ALLEGATO DIFFORMITÀ
Art. 9-bis. Comma 1-bis DPR 380-2001
Documentazione amministrativa e stato legittimo degli immobili

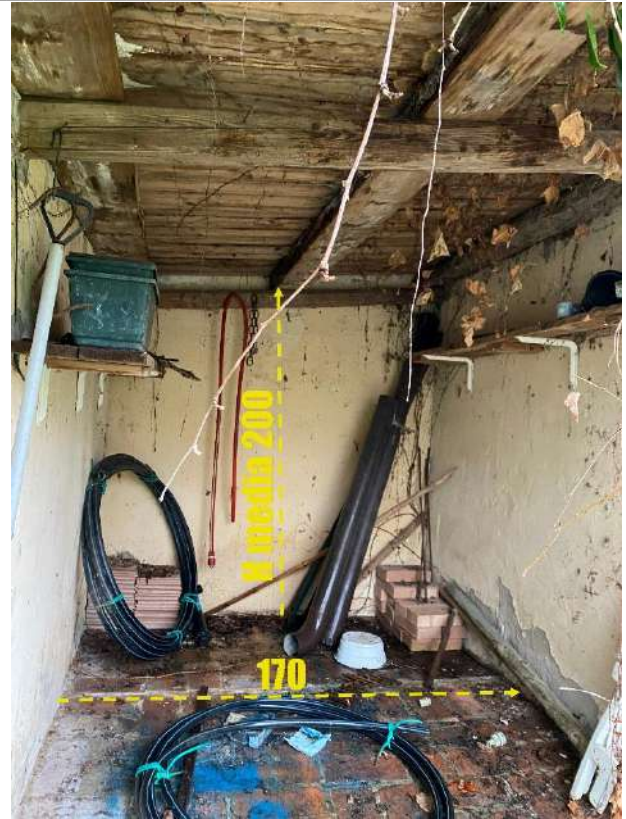
In rosso sono indicati due volumi la cui realizzazione non è stata comunicata e successivamente assentita in alcuno degli stati legittimi presentati all'amministrazione competente. In base alle norme del P.I. vigente, Art. 75 - Categorie d'intervento delle NTO - categoria A4 tali fabbricati, non possono essere sanati in quanto non sono previsti aumenti di volume.

DEPOSITO ATTREZZI IN LAMIERA

DEPOSITO ATTREZZI IN MURATURA

PIANTA PIANO TERRA

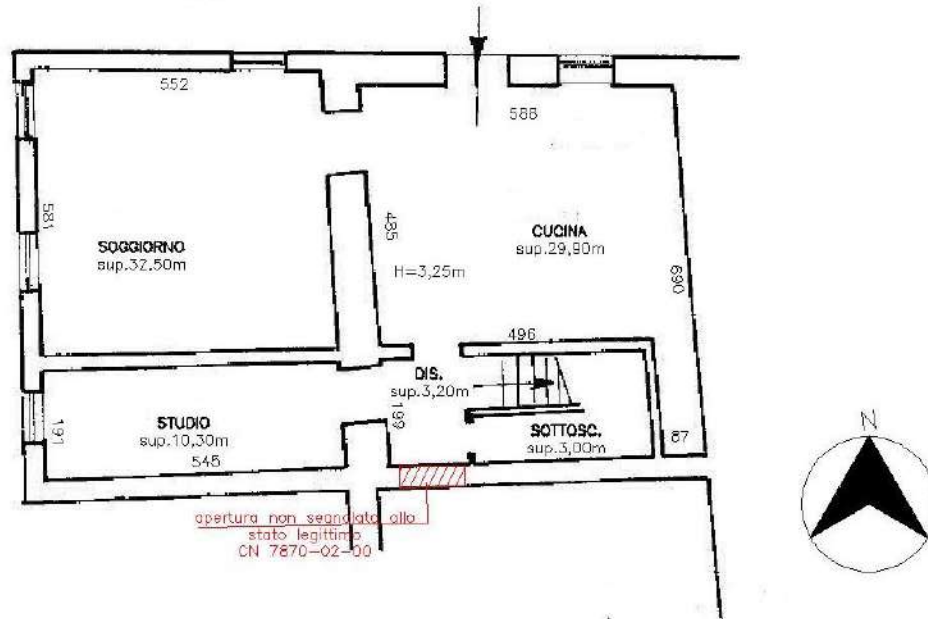
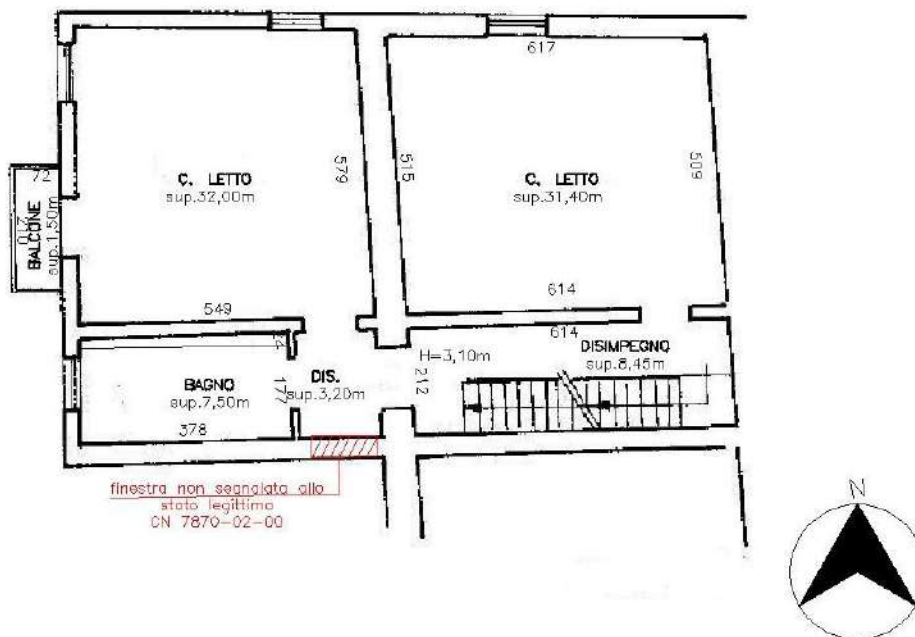
In rosso sono indicate due aperture relative al CORPO A (una porta di accesso al CORPO B e una finestra al piano primo) delle quali è stata quasi sicuramente dimenticata la rappresentazione sugli elaborati degli stati legittimi assentiti dall'amministrazione competente. In base alle norme del P.I. vigente, Art. 75 - Categorie d'intervento delle NTO - categoria A4 tali difformità possono essere sanate tramite validazione con parere dell'amministrazione competente.
